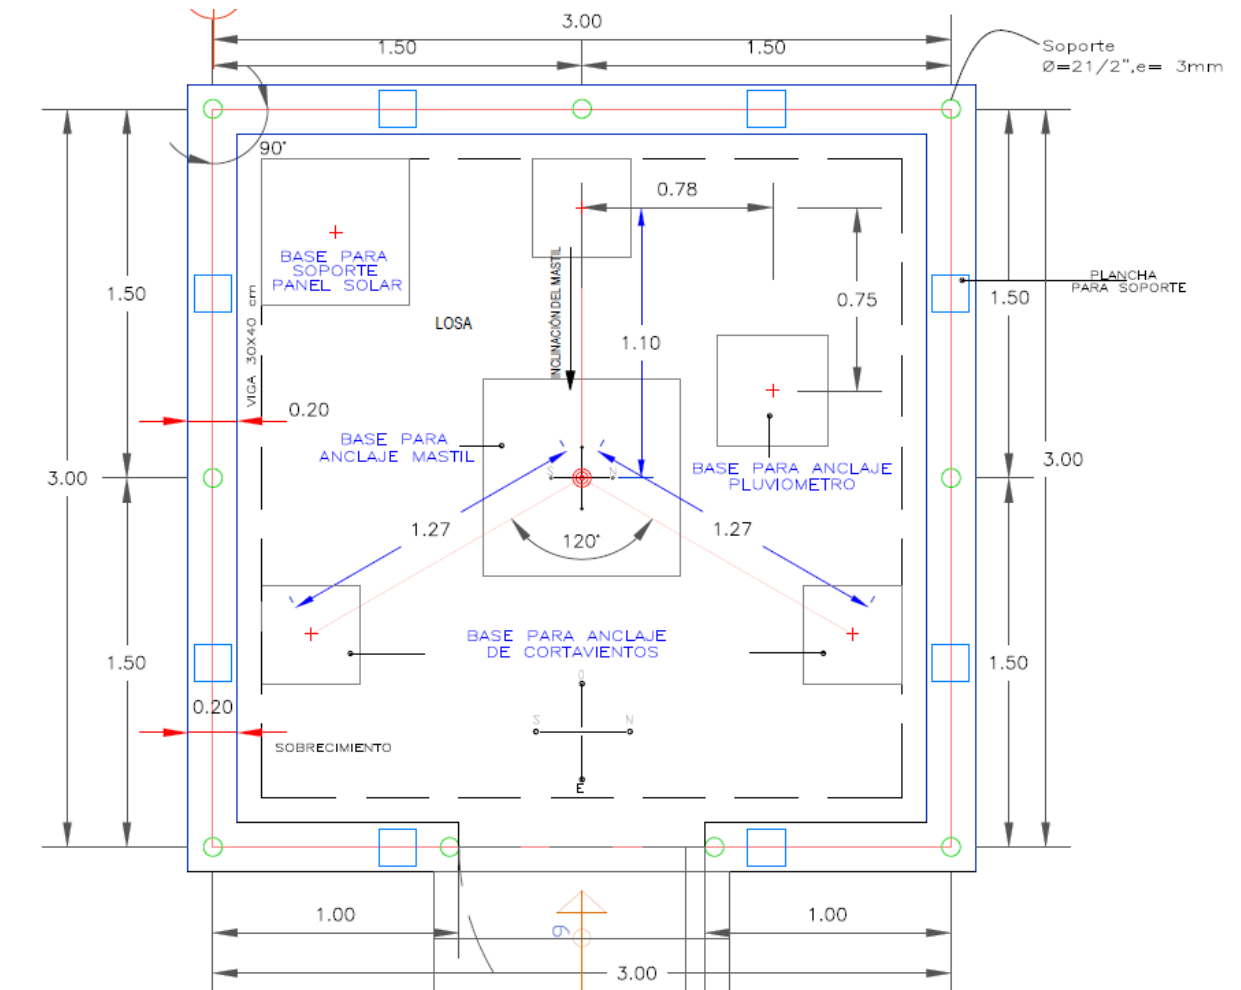
Legibilidad de las dimensiones en los planos de las estaciones Atalaya, Emapat y Limonal: Los planos proporcionados en el TDR para las obras civiles de las estaciones Atalaya, Emapat y Limonal no muestran de manera legible las dimensiones de cada una de estas estaciones. Esta información es esencial para poder dimensionar correctamente el presupuesto. Solicitamos se nos proporcione esta información con mayor claridad.

La plataforma Atalaya, es elevada en previsión de la escorrentía superficial y posibles efectos adversos que pudieran sufrir en el emplazamiento seleccionado, la propuesta podrá ser mejorada por el postor si así lo requiriera, debiendo respetarse las dimensiones mínimas mostradas (3.20mx3.20m), sin perjuicio de lo cual pueden ser ampliadas, según el requerimiento espacial de los equipos a instalar.

Los detalles mostrados en los planos, se resumirían en las siguientes dimensiones:

- ⇒ La PCD Atalaya, es una plataforma de concreto de 3.20mx3.20m, elevada 1.50m sobre el terreno y cimentada a 2.20m de profundidad.
- ⇒ La PCD EMAPAT, es una plataforma de concreto de 3.20mx3.20m, elevada 1.50m sobre el terreno y cimentada a 2.20m de profundidad.
- ⇒ La PCD Limomal, es una plataforma de concreto de 5.45mx5.45m, elevada 2.00m sobre el terreno y cimentada a 2.20m de profundidad.
- ⇒ La PCD Los Amigos, es una plataforma de concreto de 5.45mx5.45m, elevada 2.00m sobre el terreno y cimentada a 2.20m de profundidad.
- ⇒ La PCD Puente Inambari, es una losa de concreto de 2.20mx2.20m, que descansa directamente sobre suelo natural.

Instalación de reglas de forma escalonada

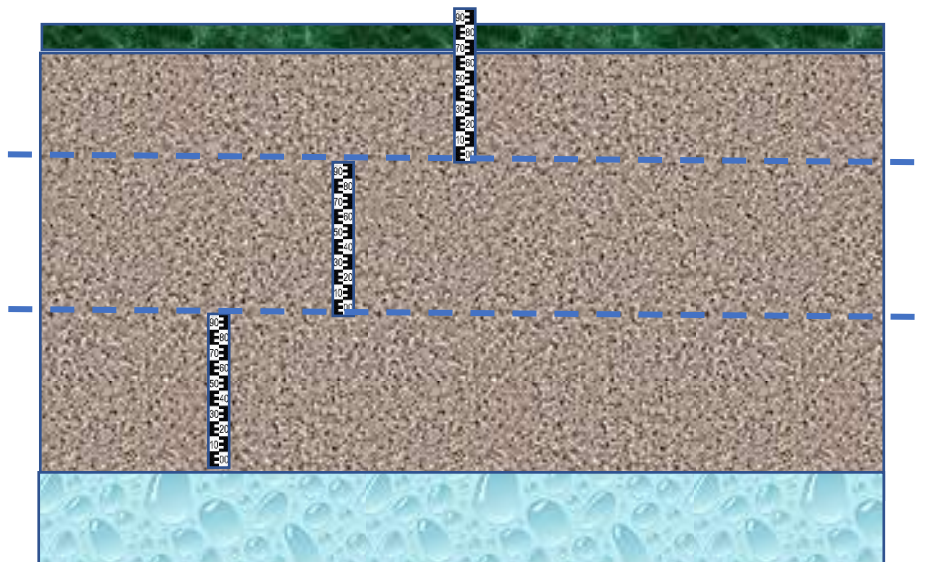
Especificaciones de las reglas limnimétricas en las estaciones: Favor de precisar lo siguiente en relación a las reglas limnimétricas: a) Indicar la cantidad de reglas que se deben instalar en cada una de las cuatro estaciones. b) Confirmar si existen estructuras previamente instaladas donde se fijarán las reglas, o si deben ser consideradas como parte de la propuesta. c) Precisar si las reglas serán fijadas en horcones de madera o si será necesario construir columnas de concreto para su instalación.

Con respecto a las reglas Linnimétricas, se deberán instalar según el siguiente detalle:

Sobre el número de reglas a ser instaladas, al tratarse de ríos en zona de selva, deberán ser instaladas en forma escalonada, según la siguiente propuesta:

- ⇒ En la PCD Atalaya, 07 Unidades
- ⇒ En la PCD EMAPAT, 15 Unidades
- ⇒ En la PCD Puente Inambari, 10 Unidades
- ⇒ En la PCD Limonal, 10 Unidades
- ⇒ En la PCD Los Amigos, 10 Unidades

No existen estructuras en las cuales puedan ser instaladas, el postor deberá proponer, dentro de los costos de su propuesta, todos los materiales, métodos y mecanismos necesarios para poder instalar las reglas en las riberas de los cauces de los ríos, debiendo considerar que las reglas deberán instalarse debidamente niveladas y garantizar la continuidad de las medidas entre cada una y la siguiente.

Finalmente, teniendo en cuenta que se trata de riberas de río, las posibilidades de instalar dados de concreto son remotas, se recomienda, sin con ello ser limitativo, la instalación sobre horcones de madera, debiendo garantizar su adecuada fijación en el lugar de instalación.
